**Avis délibéré de la Mission régionale d'autorité environnementale
d'Île-de-France sur le projet de modification n°2 du PLU de
Saint-Leu-la-Forêt (95)**

n°MRAe IDF-2020-5448

Illustration 3 : Extraits du plan de zonage, en vigueur (à gauche) et projeté (à droite) (source : rapport de présentation)

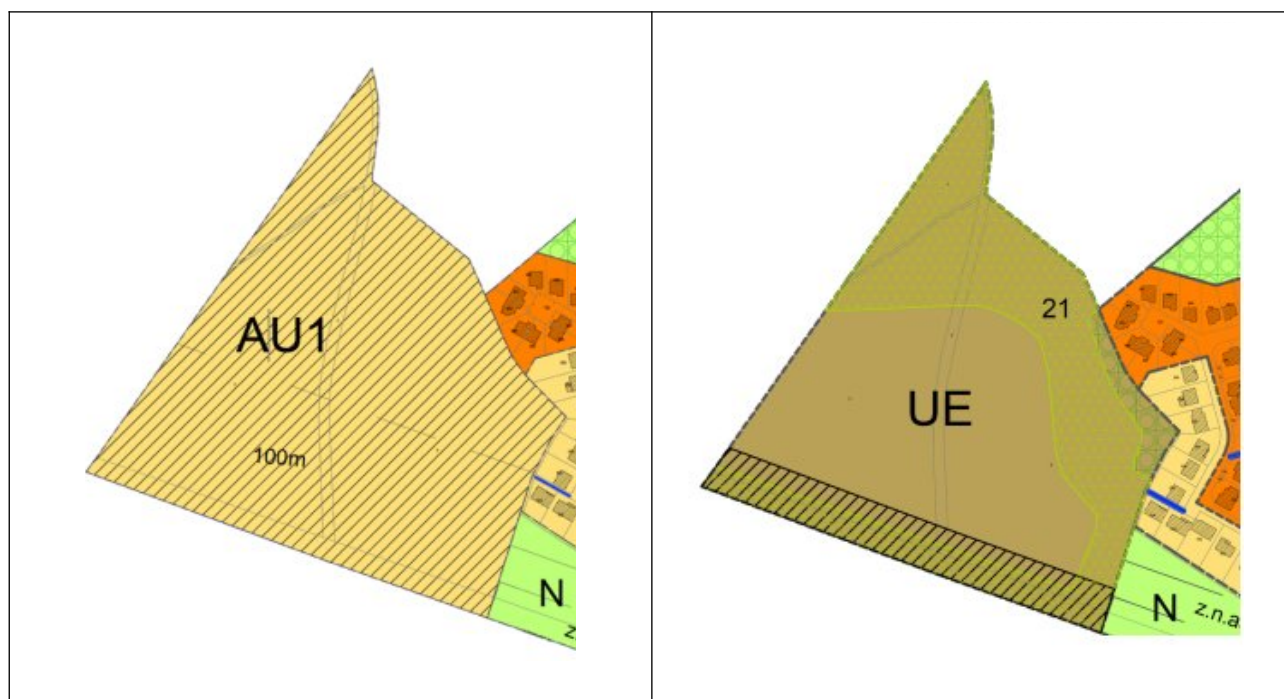
La MRAe note de plus qu'actuellement, en application de l'article AU5 du règlement en vigueur « le long de l'A115, toute construction devra être implantée à au moins 100 m des emprises de la voie. » et non à 100 mètres de l'axe de cette voie, ce qui est plus contraignant que l'article L. 111-6 du code de l'urbanisme

La MRAe recommande de préciser la localisation de la limite des emprises de l'autoroute A 115 au sein de la zone UE pour apprécier la pertinence, par rapport aux objectifs poursuivis, de la largeur de la marge de recul et de l'espace végétalisé protégé instaurés le long de cette voie.

Illustration 5 : Extrait du projet d'OAP « Axe traversant est-ouest boulevard André Brémont »

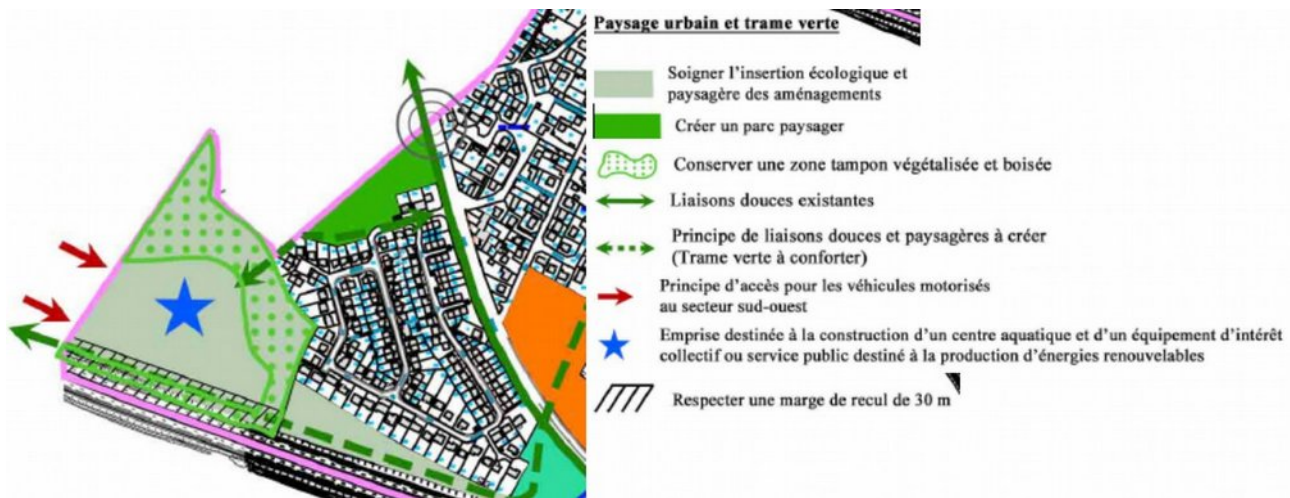
La localisation des habitats collectifs susceptibles de bénéficier du réseau de chaleur n'est pas précisée. Les synergies entre le projet de modification du PLU et le centre commercial « Les Portes de Taverny » méritent pour la MRAe d'être approfondies à propos de la mutualisation des aires de stationnement (cette question est abordée dans l'étude « Loi Barnier - amendement Dupont »¹⁸), voire de la localisation précise de l'équipement par rapport au centre commercial, les résultats de cet approfondissement pouvant au besoin être traduits dans des orientations de l'OAP « Axe traversant est-ouest boulevard André Brémont ». Il pourrait en résulter une meilleure préservation des espaces naturels et des continuités au sein de la zone UE.

- **de préciser la justification du choix du site objet de la modification, au regard de l'offre et de la demande en équipements aquatiques et des possibilités de modernisation des équipements existants ainsi qu' au regard des incidences environnementales identifiées dans l'évaluation environnementale**
- **et d'approfondir au sein de l'OAP « Axe traversant est-ouest boulevard André Brémont » les synergies entre la modification du PLU et le centre commercial en matière de stationnement et de localisation de l'équipement objet de la modification.**
